**II/606 Velká Dobrá - Nové Strašecí, rekonstrukce silnice a mostů - stavba**

**Silnice II/606 obec Tuchlovice**

**14**

**Přeložka vodovodu - most ev.č. 606-011**

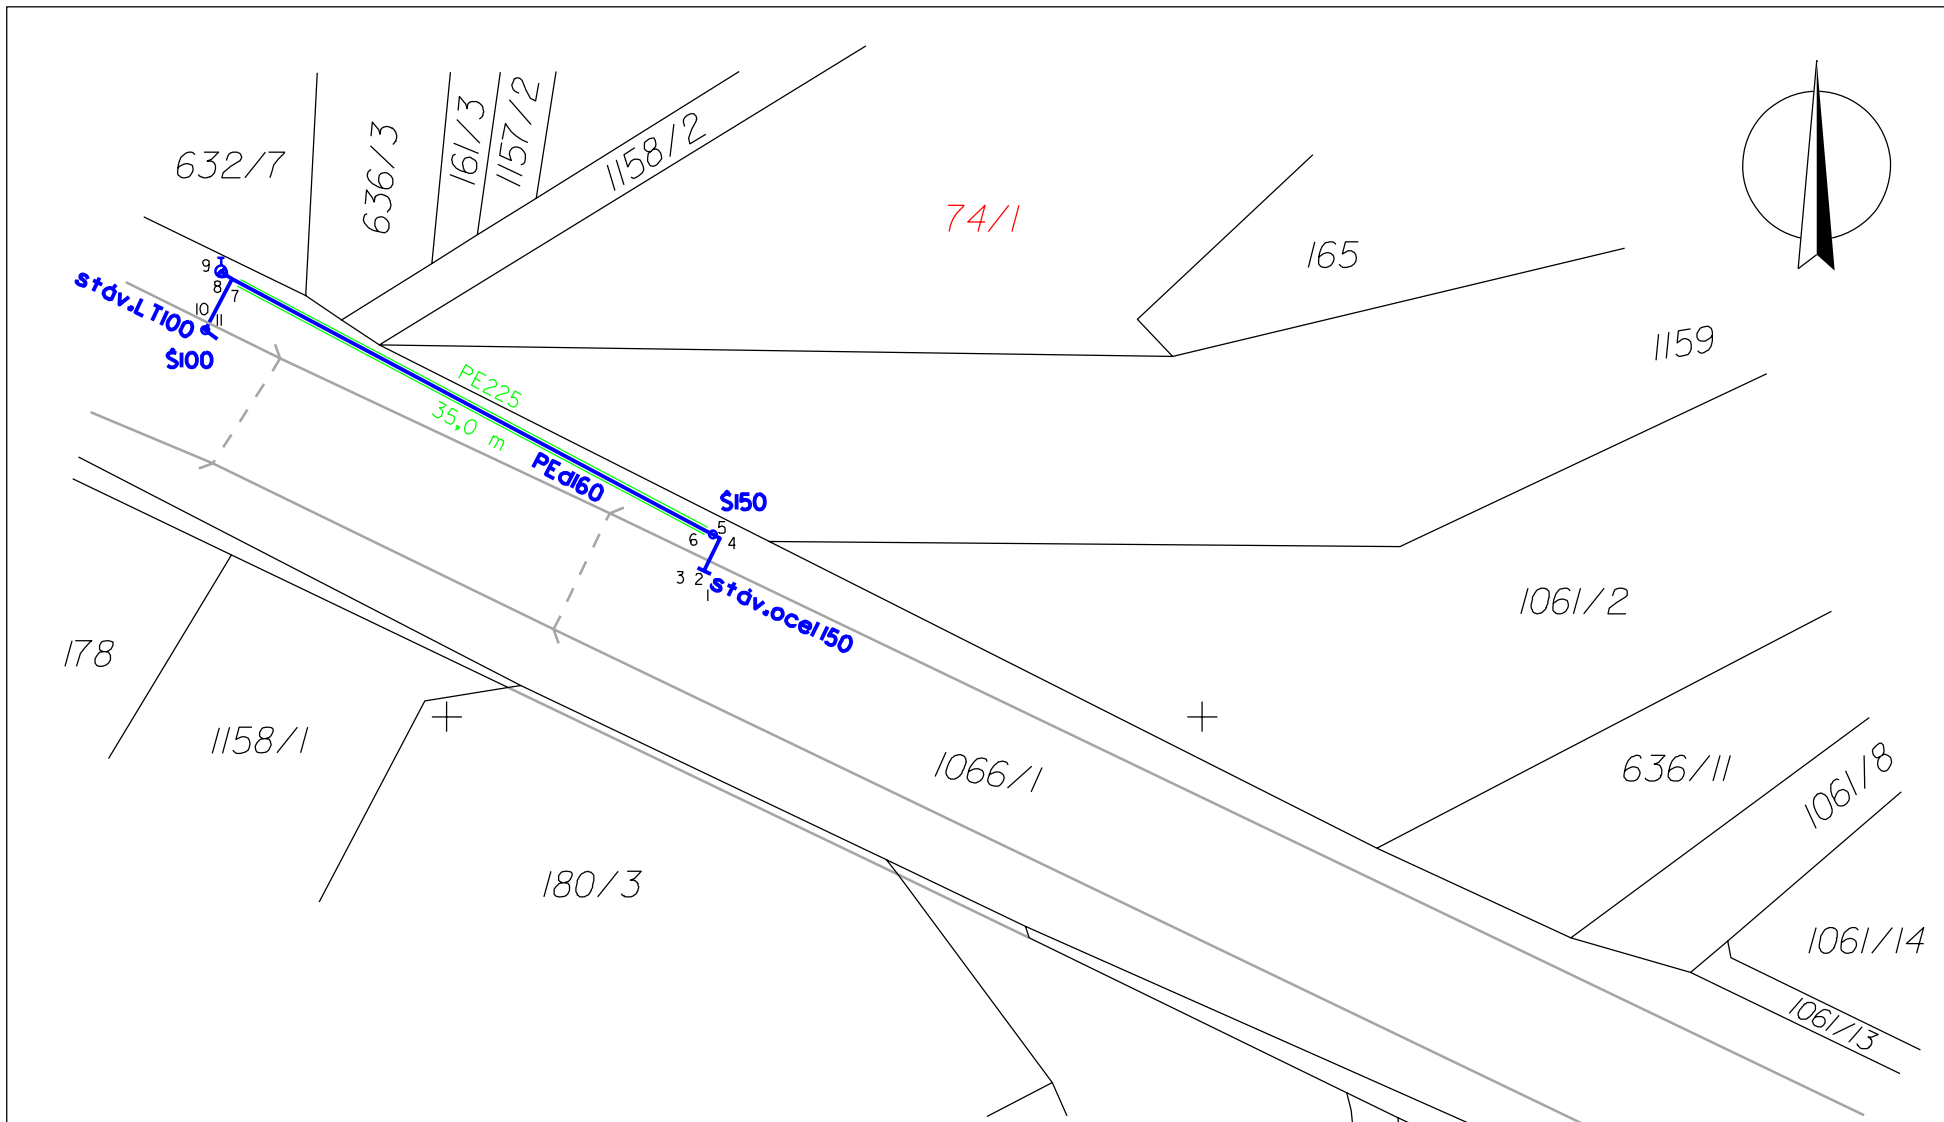
Projekt uvažuje s provedením překopu potoka Loděnice a uložení ocelové chráničky DN 250 do které má být osazeno vodovodní potrubí LT DN 100, místní podmínky však takový překop neumožňují (bylo by potřeba další kácení vzrostlých stromů, převedení vody z potoka do náhradního zatrubnění a stálé přečerpávání vody), nabízí se tak provedení řízeného podvrtnu a zatažení chráničky z materiálu PE 100, do této potom zatažení vodovodního potrubí z PE 100.

SOUHLASÍM SVAS a.s.

SOUHLASÍ VKM a.s.
